**ASUNTO: CONCURSO DE OFERTAS No. CO-EPP-026-2022, PRESTACIÓN DEL SERVICIO TÉCNICO ESPECIALIZADO DE ACONDICIONAMIENTO DE LAS FACILIDADES ELECTROMECÁNICAS PARA LA HABILITACIÓN DEL SISTEMA DE REINYECCIÓN DE AGUA FORMACIÓN EN LA PLATAFORMA WIP - FASE 1.5 DE LA CENTRAL DE PROCESOS TIPUTINI (CPT) EN EL BLOQUE 43 DE EP PETROECUADOR - Aclaración 1**

#### **PREGUNTA 255**

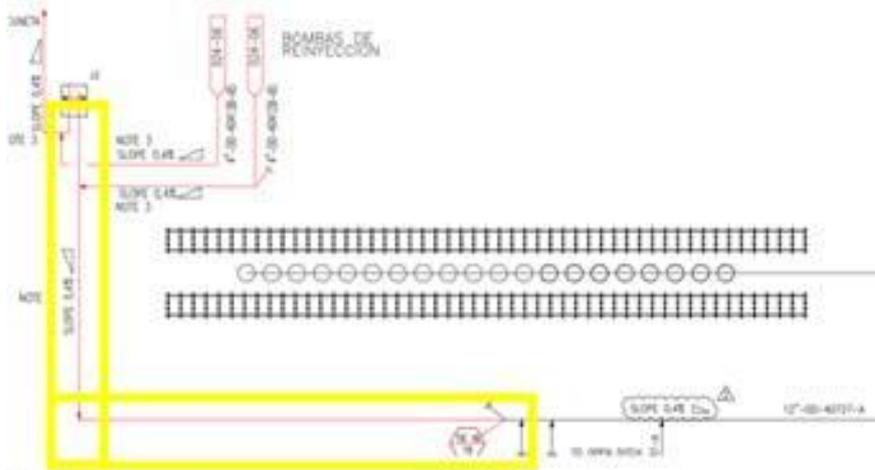
Confirmar que tipo d recubrimiento (poliken o pintura) debe llevar la tubería enterrada que conecta a los pozos

### **PREGUNTA 302**

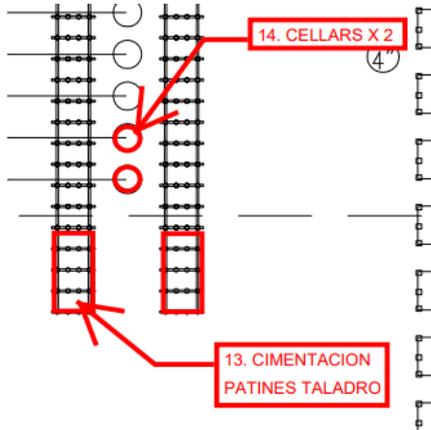
Se solicita enviar planos de las implantaciones de las cimentaciones solicitadas en las obras civiles, con dimensiones y ubicaciones señaladas

Ver RESPUESTA 8 y RESPUESTA 92.
